RELAZIONE TECNICA DI VALUTAZIONE PREVISIONALE DI IMPATTO ACUSTICO

Committente: COMIN COSTRUZIONI GENERALI S.R.L.

Indirizzo impianto: Via Monte Santo – 31037 Loria (TV)

2. RISPOSTA ALLA RICHIESTA DI INTEGRAZIONI

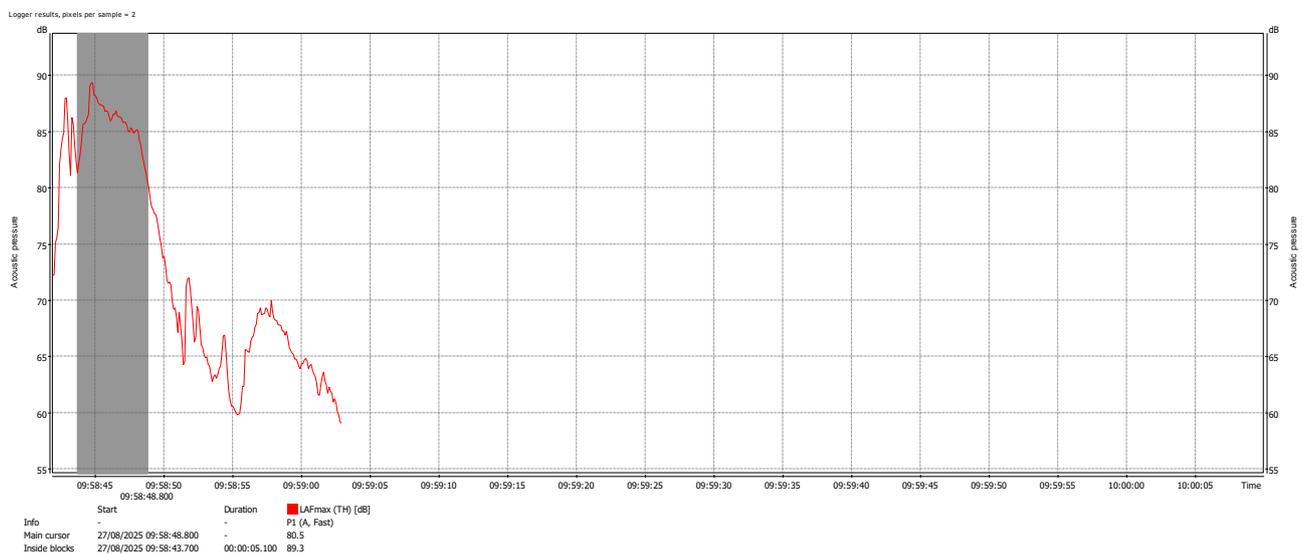
Nel paragrafo 2.4.2.4.7.1 "FLUSSO DEI MEZZI" del documento "A01-STUDIO PRELIMINARE AMBIENTALE – RELAZIONE TECNICA" si riporta il numero di 25 mezzi massimi al giorno. Utilizzare il numero massimo per la valutazione del rumore e non il flusso medio di 10 transiti giornalieri e tenere conto che lo scarico avviene (come citato a pagina 49 dello stesso documento) tramite ribaltamento del cassone. Valutare quindi se in alcuni di questi casi ci possa essere la presenza di componenti impulsive.

Il numero di 25 mezzi al giorno è una condizione limite ipotizzata ma che difficilmente si realizzerà. Ad ogni modo si procede a considerarne 25 facendo presente che ciò non influenza la valutazione del criterio differenziale (dove era già considerata la presenza di un mezzo) ma solo i valori assoluti di emissione ed immissione, tra l'altro in modo marginale.

Anche la condizione che la durata dell'evento a -10 dB dal valore L_{AFmax} è < 1 sec è improbabile per quanto riguarda lo scarico di materiale inerte tramite ribaltamento cassone, a titolo puramente indicativo si riporta l'andamento del parametro L_{AFmax} relativo ad un dumper che scarica materiale inerte tramite ribaltamento del cassone e misurato di recente dallo scrivente.

In questo caso la durata dell'evento a -10 dB dal valore L_{AFmax} è di ben 5 secondi.

Si esclude pertanto la presenza di componenti impulsive.

Veduta aerea con evidenziati i ricettori sensibili

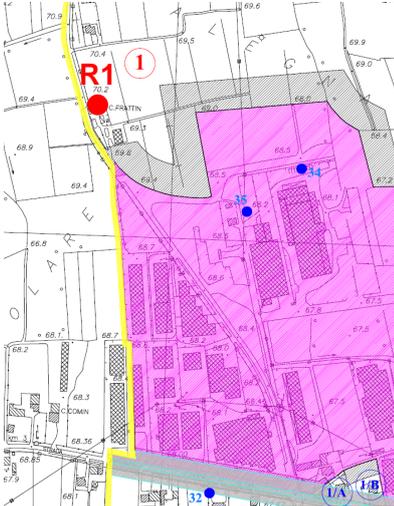
A Nord Ovest del futuro impianto è presente un manufatto nel Parco Naturale del Muson che potrebbe prevedere la presenza di persone e quindi da aggiungere nella valutazione come ricettore esposto. Da verificare tale ipotesi.

Il manufatto in questione è un piccolo chiosco adibito a bar/punto ristoro situato lungo un percorso pedonabile/ciclabile a circa 100 metri dall'impianto. È stato pertanto verificato il rispetto dei limiti di emissione ed immissione in questo punto. Non si è invece verificato il rispetto del criterio differenziale in quanto la valutazione va fatta all'interno di ambienti abitativi e come si evince dalla foto seguente non vi è nemmeno un interno.

Planimetria dell'impianto con indicati i box ed il muro equiparati a barriere acustiche.

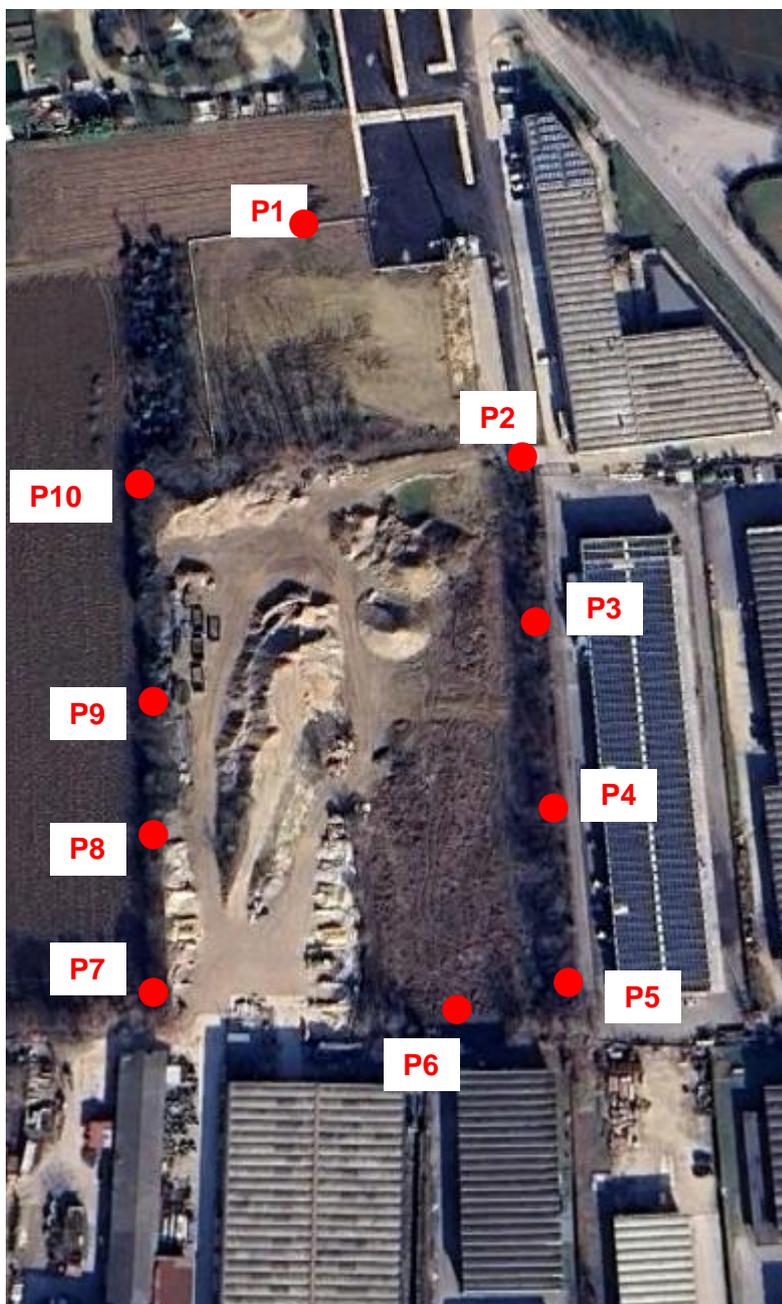
Non sono riportati i dati di attenuazione presunta per i box di stoccaggio rifiuti e per il muro di calcestruzzo costruito tra il box A1 e il box D.

I box di stoccaggio rifiuti ed il muro di calcestruzzo si comportano come barriere acustiche, interponendosi tra le sorgenti di rumore ed i ricettori.

I box di contenimento ed il muro sono realizzati con calcestruzzo e presentano uno spessore di 30 cm. Avendo una massa superficiale m di circa 390 kg/m² ed utilizzando la formula della legge di massa $R_w = 20 \log m$, ne risulta un potere fonoisolante R_w di 52 dB.

Come detto l'attenuazione dipende dalle dimensioni della barriera e dalle posizioni di sorgente e ricevitore, e viene calcolata dal software previsionale.

Ad esempio per quanto riguarda il ricevitore R1, l'attenuazione dovuta a queste barriere è di 9 dB.

Punti di controllo lungo il perimetro aziendale.

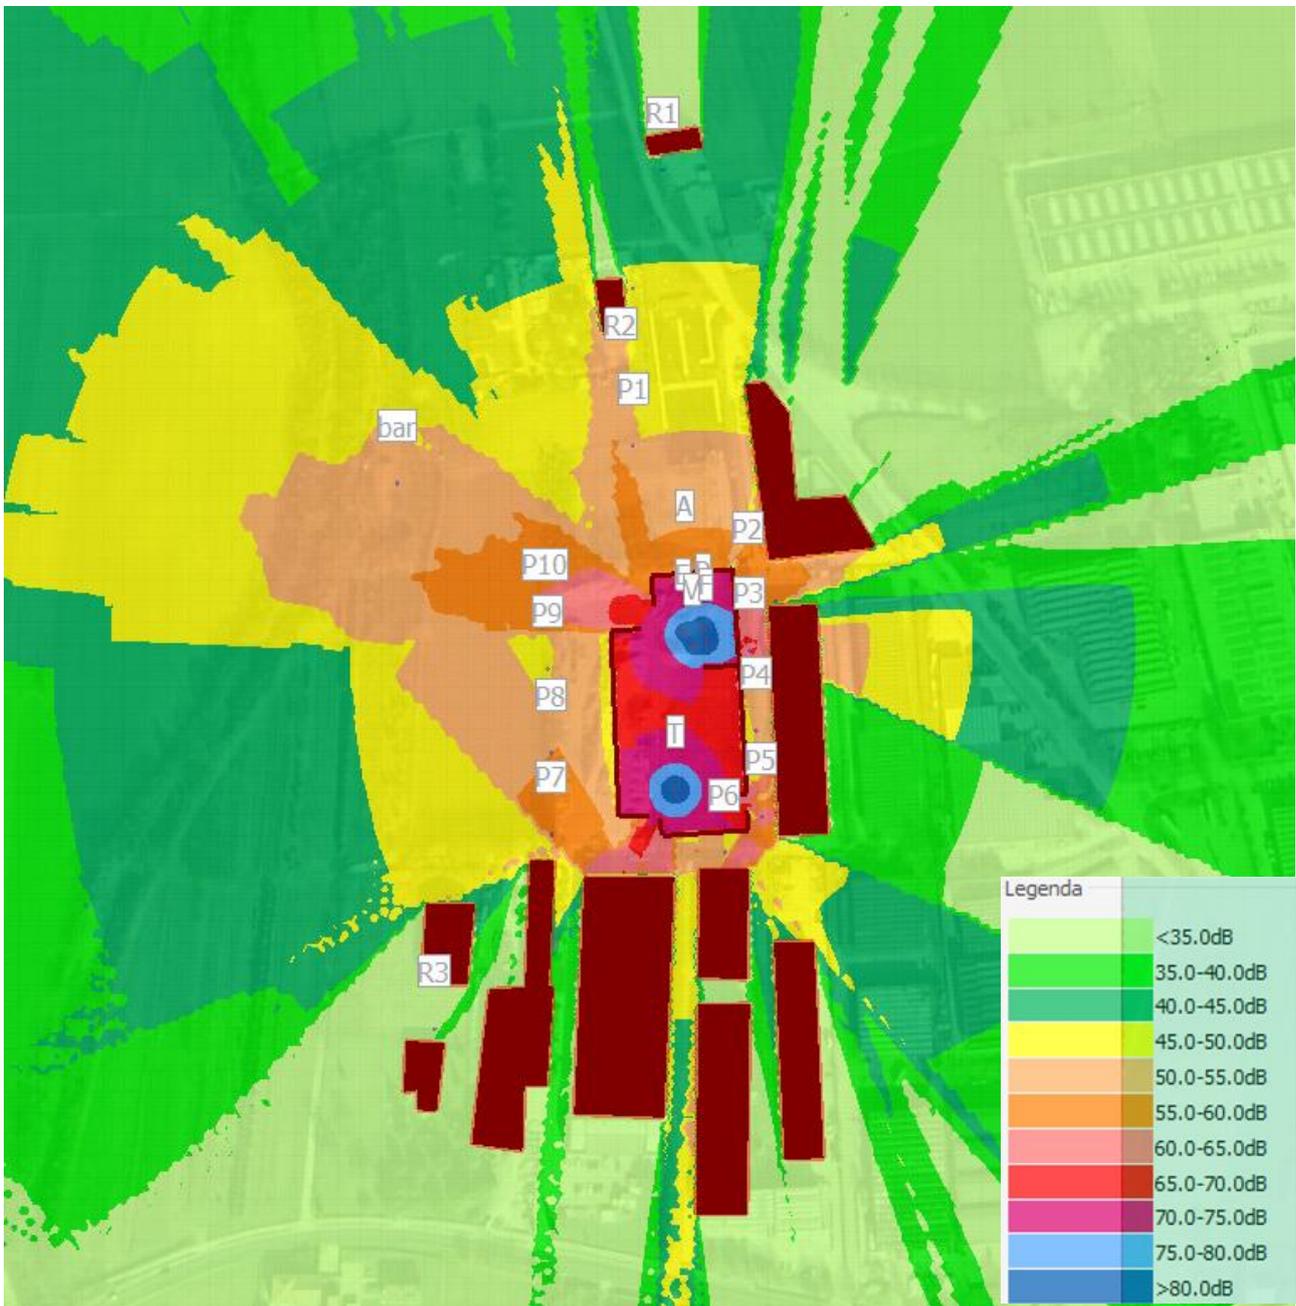
Per quanto riguarda la componente ambientale rumore si chiede di integrare la Documentazione Previsionale di Impatto Acustico ad oggi presentate, tenendo conto che i limiti di emissione vanno verificati ai sensi dell'art.2 comma 1 punto e) della Legge Quadro 447/95, in prossimità delle sorgenti, in corrispondenza degli spazi utilizzati da persone e comunità, e si riferiscono alla sola rumorosità delle specifiche fonti di rumore. Secondo la lettera f) dello stesso comma, i limiti di immissione, assoluti e differenziali, vanno invece verificati in prossimità dei ricettori e comprendono l'insieme delle sorgenti che interessano la zona. Al riguardo valgono anche le disposizioni del DPCM 14 novembre 1997. Relativamente al caso in esame, i limiti di emissione vanno pertanto verificati nell'immediato intorno delle aree di pertinenza dell'attività in esame, nelle posizioni oltreconfine per le quali si possa prevedere utilizzo e presenza continua da parte di persone, non solamente in corrispondenza dei ricettori.

Viene aggiunta la verifica del limite di emissione anche nella via ciclopedonale situata ad Ovest dell'impianto e in via cautelativa viene valutato il livello di emissione anche nell'immediato intorno del perimetro aziendale, anche se in questo caso non vi è utilizzo e presenza continua da parte di persone.

Come si può vedere dalla tabella, i limiti di emissione ed immissione vengono rispettati lungo il confine di proprietà.
